SCHEDA VALUTAZIONE GTS
MESSA IN SICUREZZA TEMPORANEA POST-SISMA DI MANUFATTI EDILIZI

RELAZIONE TECNICA

ALLEGATA ALLA SCHEDA DI VALUTAZIONE DEL GTS DEL 05.12.2018

DOMO

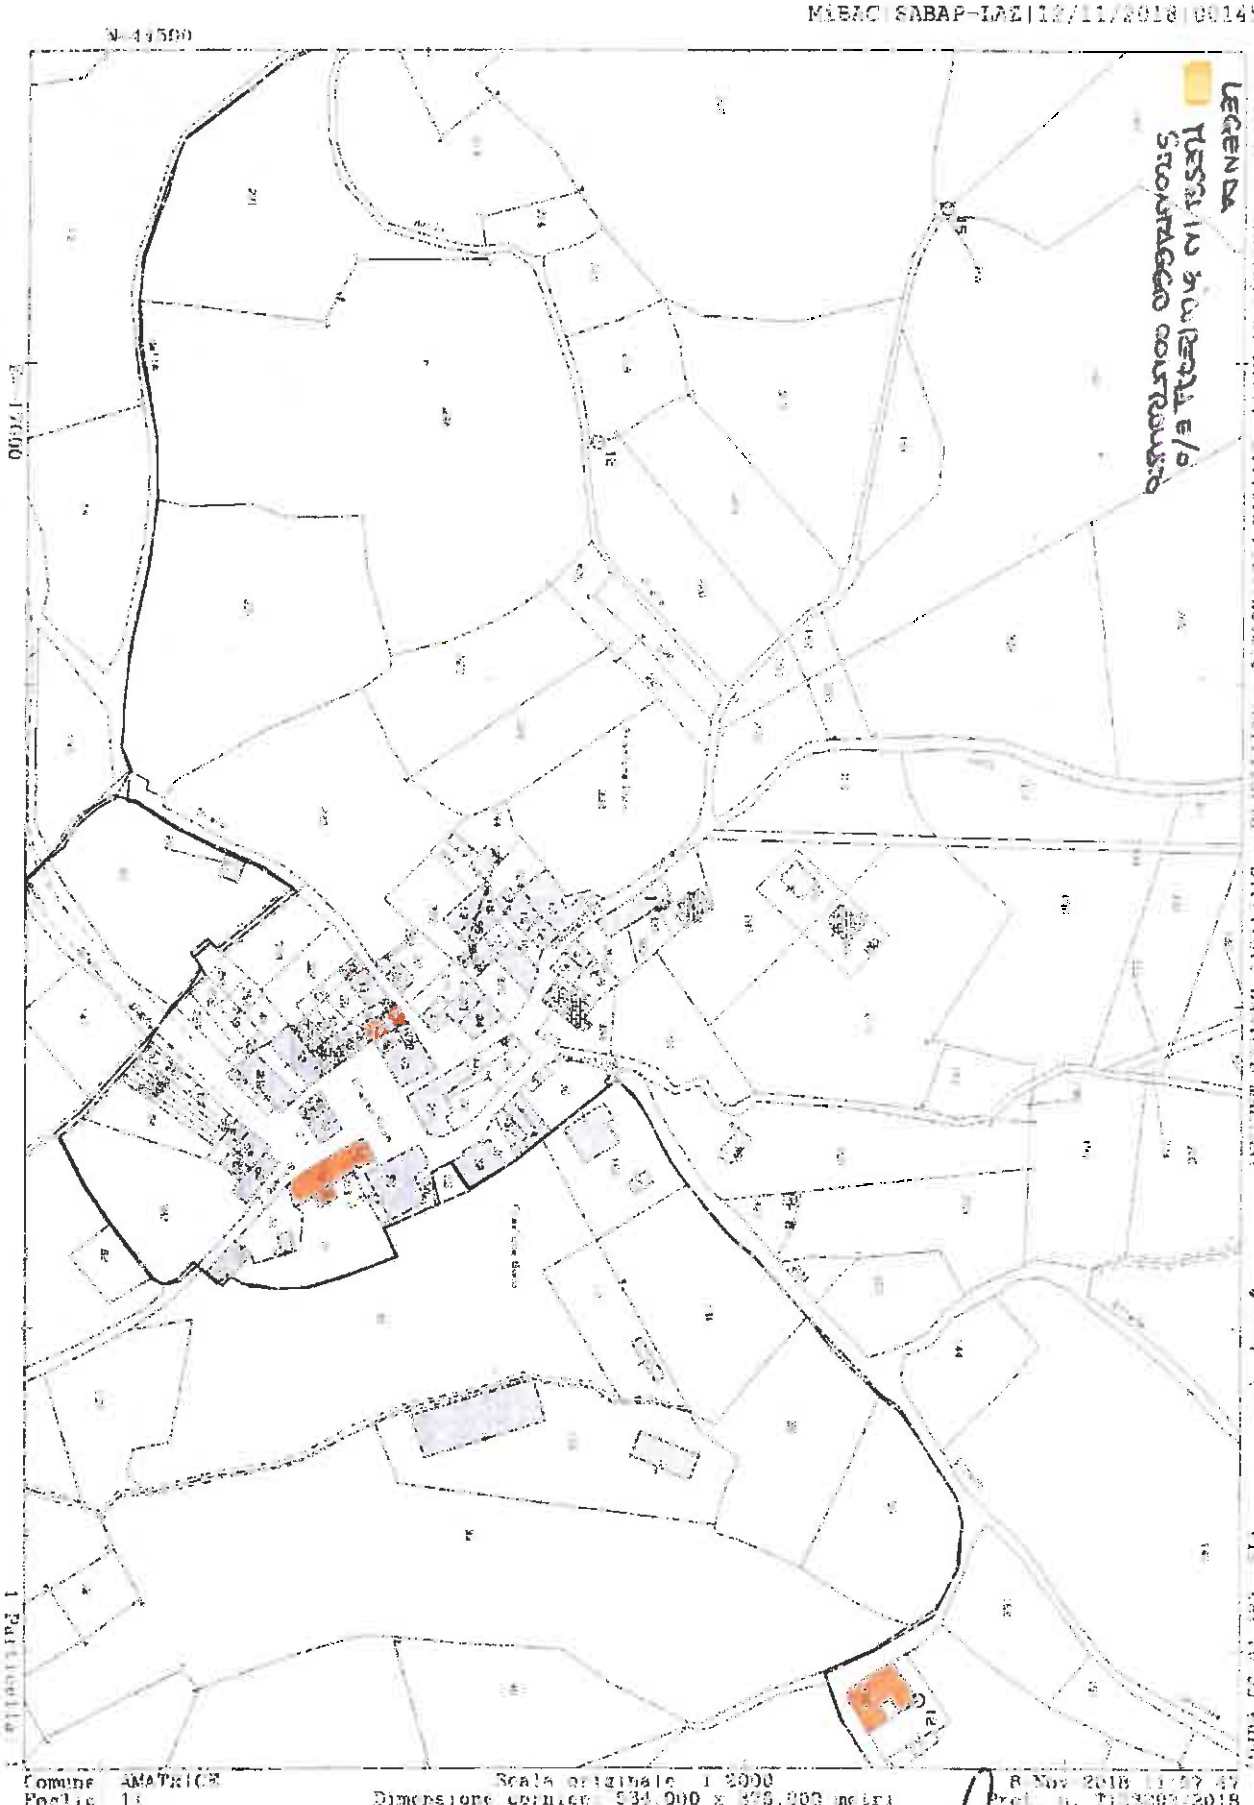
- p.lla **70, 54, 52**: valutare la fattibilità della messa in sicurezza in considerazione del valore storico e dell'importanza in relazione alla configurazione del tessuto urbano;

- p.lla **37, 34:** valutare la fattibilità messa in sicurezza e/o smontaggio controllato in considerazione del valore storico e dell'importanza dell'aggregato in relazione alla configurazione del tessuto urbano.
- p.lla **160**: messa in sicurezza.

Si richiede, inoltre, di porre particolare attenzione alle particelle attualmente non oggetto di prescrizioni, che vanno considerate come edificato di tipo "B", ad oggi già messe in sicurezza e per le quali si prescrive, nelle more di nuove valutazioni, la presenza di un tecnico Mibac al fine di preservare il loro valore storico artistico:

- P.lla **36, 39, 40, 27.**

Questo GTS viste le prescrizioni dettate dal MIBAC, analizzati gli interventi proposti e verificato lo stato del danno dei singoli fabbricati CONFERMA, sostanzialmente, gli interventi prescritti dallo stesso MIBAC, come meglio specificato nella tabella che segue:

FOGLIO	PARTICELLE	TIPOLOGIA DI INTERVENTO PRESCRITTO DAL MIBAC
11	70, 54, 52	Edifici da trattare come "B": valutare la fattibilità della messa in sicurezza
11	37, 34	Edifici da trattare come "B": valutare la fattibilità della messa in sicurezza e/o smontaggio controllato
11	160	Edificio da trattare come "B": Messa in sicurezza .

11	36, 39, 40, 27	Edifici da trattare come "B": attualmente non oggetto di prescrizioni, ad oggi già messe in sicurezza, per cui si prescrive, nelle more di nuove valutazioni, la presenza di un tecnico MIBAC al fine di preservare il loro valore storico artistico
